Comune di Bologna

6 dicembre 2021

Oggetto: Potenziamento in sede del Sistema Autostradale e Tangenziale di Bologna “Passante di Bologna”.
Verifica del progetto definitivo denominato “Passante di Bologna” - PG n. 539522/2020 - del 21 dicembre 2020 corredato dagli approfondimenti pervenuti in data 17 novembre 2021 - PG 520753/2021 . Nota tecnica allegata alla proposta di delibera di Consiglio DC/PRO/2021/149.

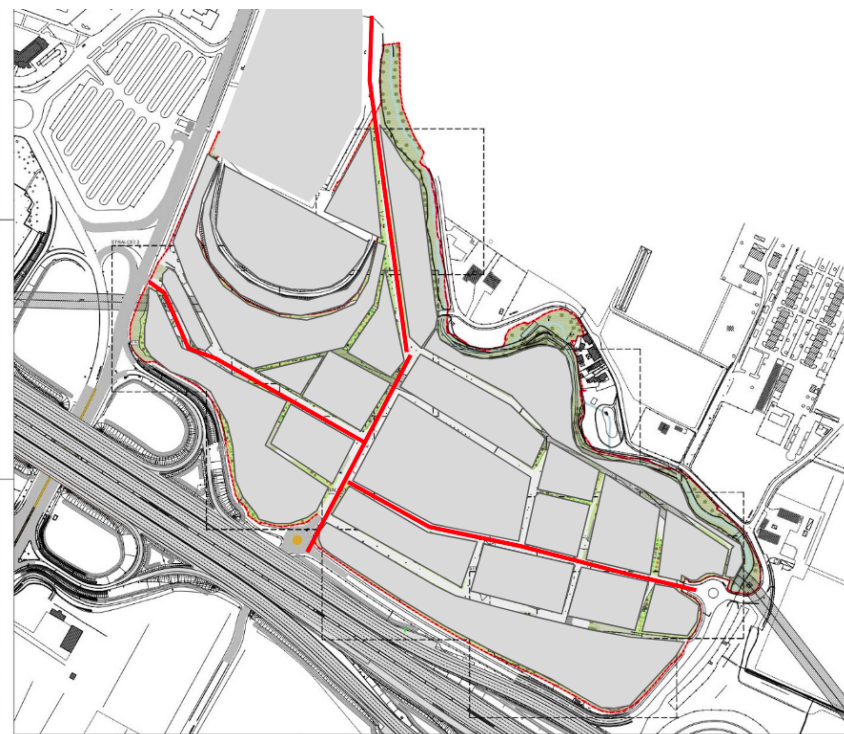
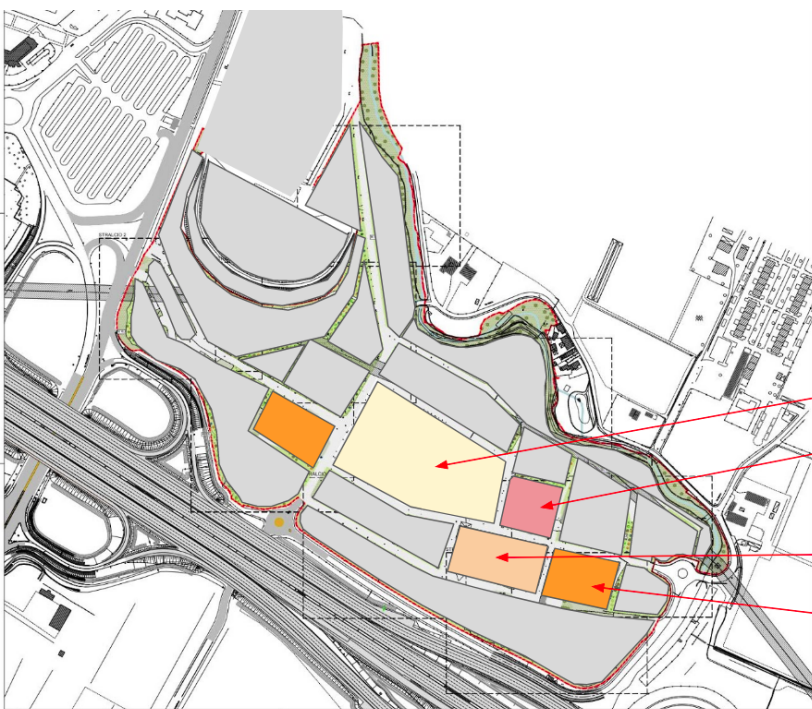
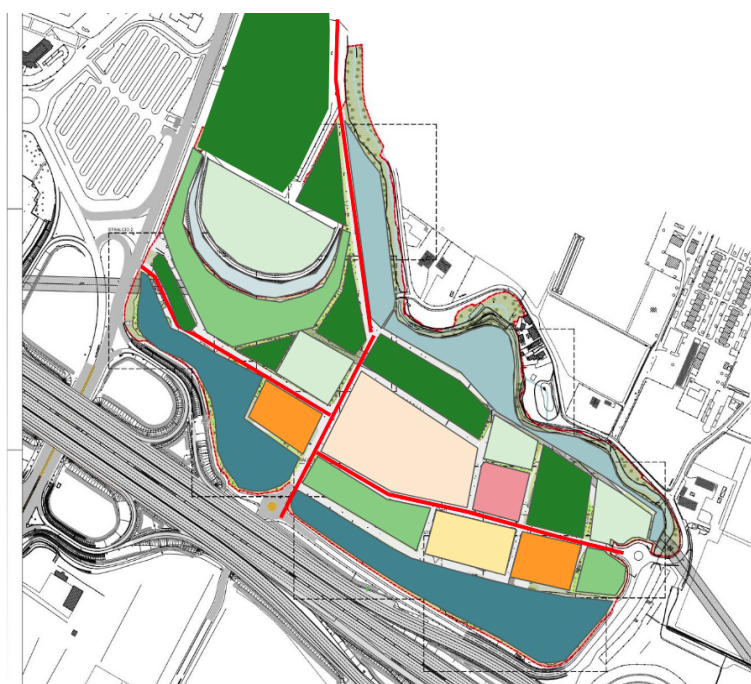
- un bosco mesofilo fitto, con specie tipiche del bosco planiziale della pianura secca;
 - un arbusteto lasciato alla libera evoluzione, da impiantarsi sul lato esterno del semicerchio dell’arena.

5. la ridefinizione dei sottoservizi necessari (acqua, fognature, luce, gas, fibra ecc) concordando nel dettaglio con l’Amministrazione comunale le specifiche competenze con i relativi oneri.

Si intende a carico di autostrada la parte del progetto relativo ai punti 1, 3, 4 e 5.
